改善箇所説明図

基準不適合箇所

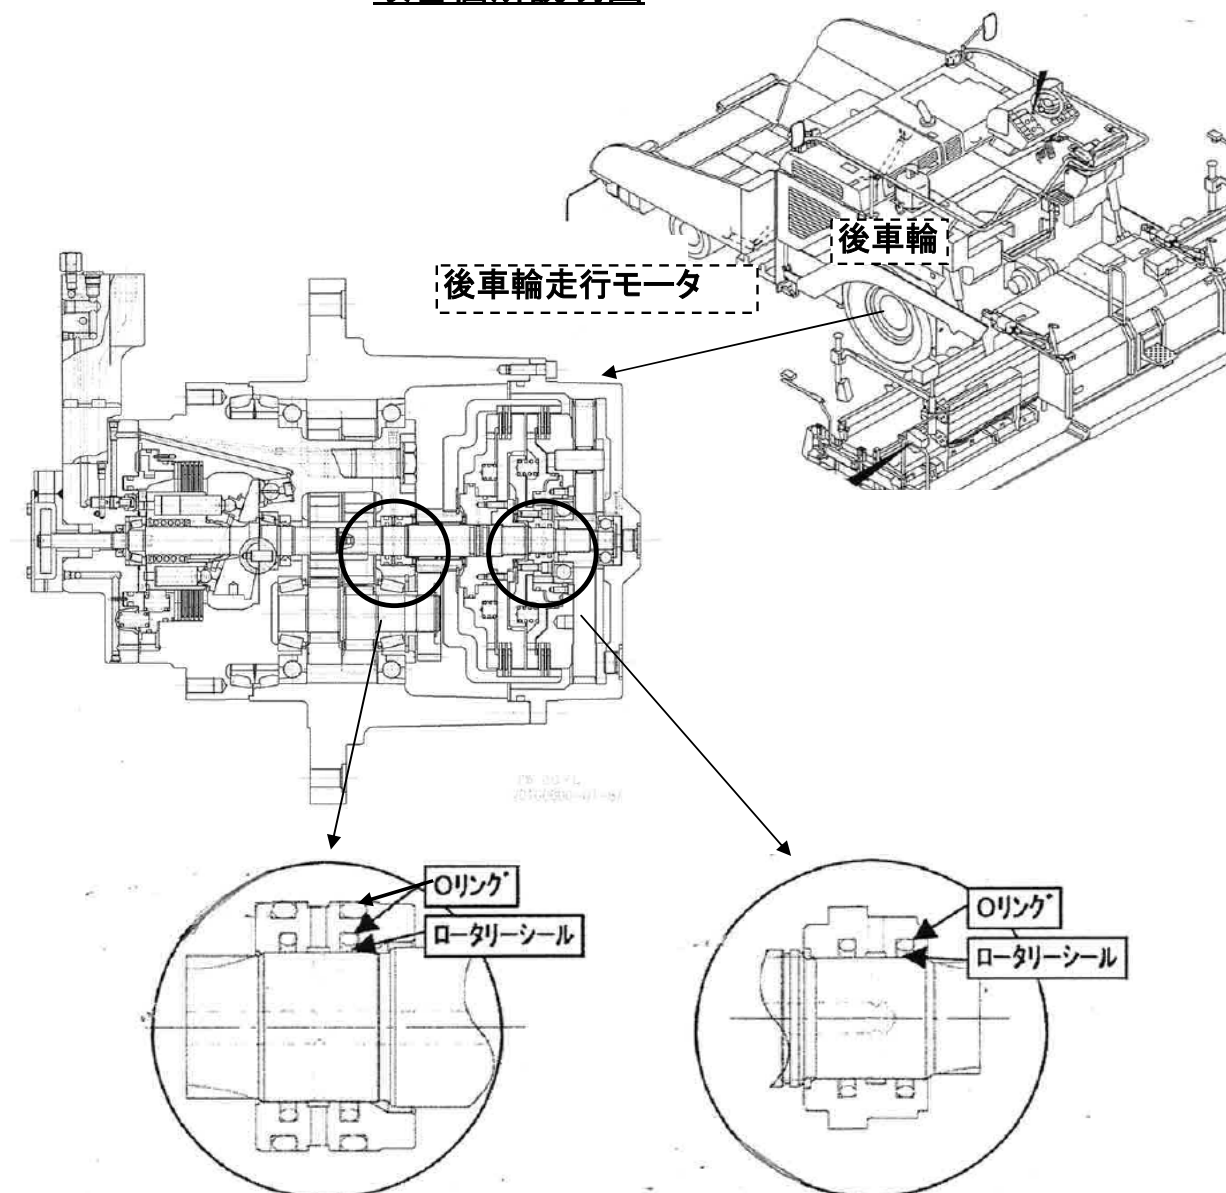
後車輪内の走行モータ減速機において、駆動軸のロータリーシールの耐熱性が不足しているため、高速で連続走行を行い減速機内部が高温となった場合、シール性能が低下するものがある。そのため、そのままの状態で使用を続けると、高速走行時にクラッチ作動油が減速機内に流入し、減速機内部の圧力が上昇して、低速及び高速の両クラッチが接続状態になり、走行中に後車輪がロックするおそれがある。

- ①全車両、走行モータの制御プログラムを変更し、最高走行速度をシール性能を損なわない速度まで低減する。
- ②全車両、走行モータ減速機内シール類を耐熱性の高い対策品に交換する。
尚、②については対策品の準備に時間を要するため、暫定対策として、許容連続走行時間の徹底を文書にて配付、依頼する。

注: 内は交換部品を示す

識別: 対策完了車両は後車輪走行モータ外側表面中央部に白ペイントにてマーキングをする。
